Bebauungsplan Nr. 80 „Sandstraße“ – 2. Änderung“; Kernstadt
Beteiligung nach § 13 Abs. 2 und § 4 Abs. 2 BauGB zum Entwurf
Auswertung der Stellungnahmen

Begründung mit textlichen Festsetzungen zur
2. Änderung des Bebauungsplanes Nr. 80 "Sandstraße"

0134-2 - Stand: 08.12.2021

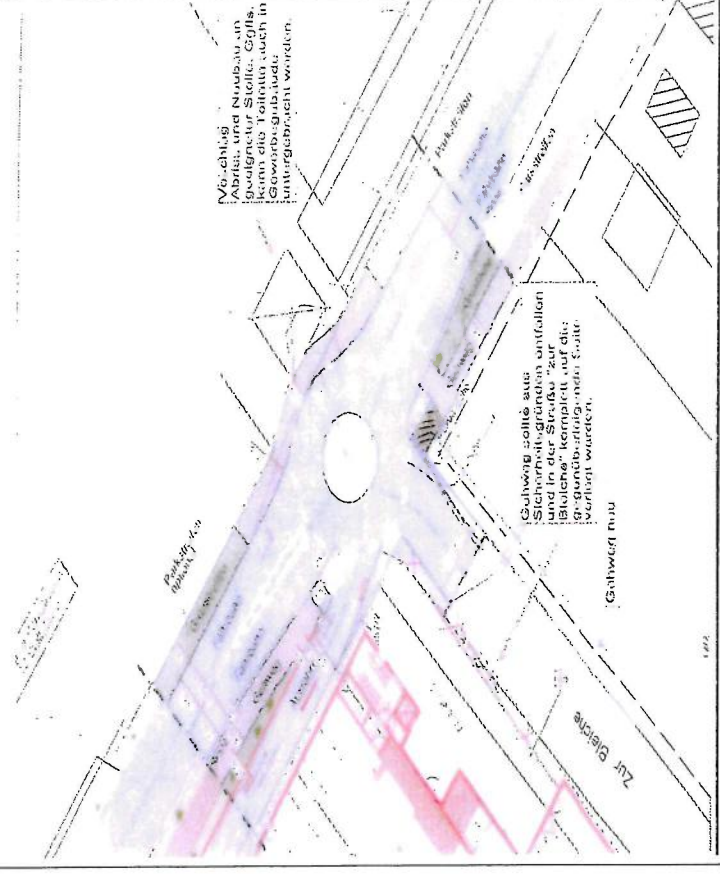
Insbesondere die Platzierung der Anlieferzone könnte für schwächere Verkehrsteilnehmer zu einer Gefahr werden. Da die anliefernden LKW rückwärts die Anlieferungszone anfahren müssen, kann es immer wieder kurzfristig zu einem Rückstau in alle Richtungen führen. Ist ein problemloses Anfahren überhaupt möglich, da in der "Sandstraße" vor dem Kreiselparkungshilfen vorgesehen sind?

Zur Klärung der Anfahrbareit bei der Warenanlieferung sollte daher eine Schleppkurve in die Planung eingetragen bzw. für die aktuelle Planungsphase ausgewertet werden. Die Aufstellung einer LSA mit z.B. Funkauslösung könnte in die Überlegungen, für eine sichere Gestaltung der Verkehrsflüsse bei der Andienbarkeit, einfließen.

Auch über die Gestaltung des Gehwegs sollte noch einmal nachgedacht werden. Zum einen sollte er im Bereich der Ein- und Ausfahrt zum Parkplatz, sowie über die Einfahrt zum Parkhaus durchgehend gestaltet werden und nicht durch Asphaltflächen unterbrochen werden. Diese signalisieren den Autofahrern optisch eine Bevorrechtigung. Außerdem sollte die Absturzsicherung zwischen Geländer und Ausfahrt aus der Tiefgarage so gestaltet werden, dass der Gehweg und die Fahrbahn von Verkehrsteilnehmern, die aus der Tiefgarage ausfahren, eingesehen werden können.

Der Ausbaquerschnitt der Gehwege und Querungen sollte, wo immer es die Platzverhältnisse es ermöglichen, 2,50 m betragen und barrierefrei ausgeführt werden.

Die Ausführungen werden zur Kenntnis genommen. Sie sind nicht Gegenstand der verbindlichen Bauleitplanung.

Die Vorgabe der Gehwegbreiten ergibt sich aus den Vorgaben der Stadt. Größere Breiten für Gehwegenlagen würden zu Lasten der Straßen- und Parkplatzbreiten gehen. Die Breite der zweistreifigen Fahrbahn der Sandstraße hat bei verminderter Geschwindigkeit und einem geringen Linienbusverkehr soll nach den Vorgaben mind. 5,5 m bzw. 6,0 m sein.
